**Emne:** Sv: Sak 23/6960 - Gnr. 124, bnr. 9 - Dupont Steinhaugveien 1 , Innspill til redegjørelse for flom. Ny innsendelse av søknadsdokumenter

## Redegjørelse plassering i aktsomhetsområdet for flom

Figur 1: utklipp fra NVEs aktsomhetskart for flom (21.11.2022). Omsøkt tiltak innenfor rødt rektangel.

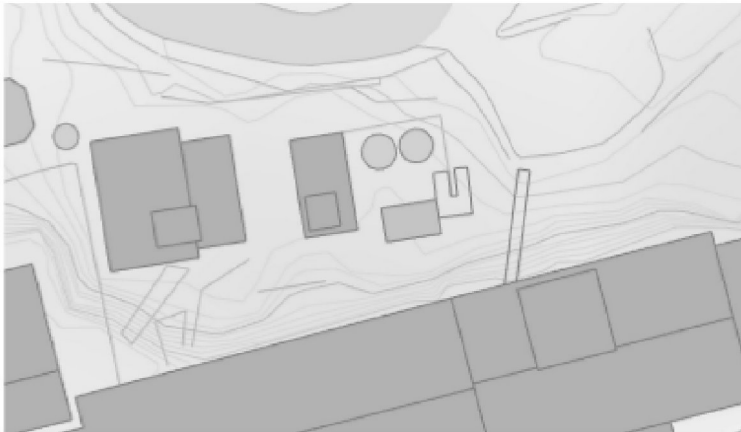
**Mener du helt oppriktig at ikke terrenget under tanker og prosess tårn kan plasseres lavere i terrenget pga flomfare?** Dere påpeker jo nettopp tankforskriften som argument for deres plass problemer. Tank forskriften krever oppsamling rundt tank, da vil fangdam holde flom ute og oppsamling av lekkasjer inne.

Hva er høyden på trauet rundt tanken? 1,5-2 meter? Hvor høy vil du tro denne flommen kan bli? Høyere enn 2 meter? Da vil det vel mer bli flodbølge fra vormedalsvannet? Vil ikke tankene tåle vann? Hvor mye vil være igjen av resterende fabrikker med en flom på flere meter høyde? Er det fysisk mulig med så stor flom slik vormedalsvannet ser ut i dag? **Neppe! Argumentet faller på sin egen urimelighet.**

Hvis det er "store" flomfarer der må det settes opp forstøtningsmurer eller bygge fangdam høy nok til å takle "flommen". Da vil dere overholde krav både i hht tank forskriften, reguleringsplan og "flom fare" , så enkelt er det.
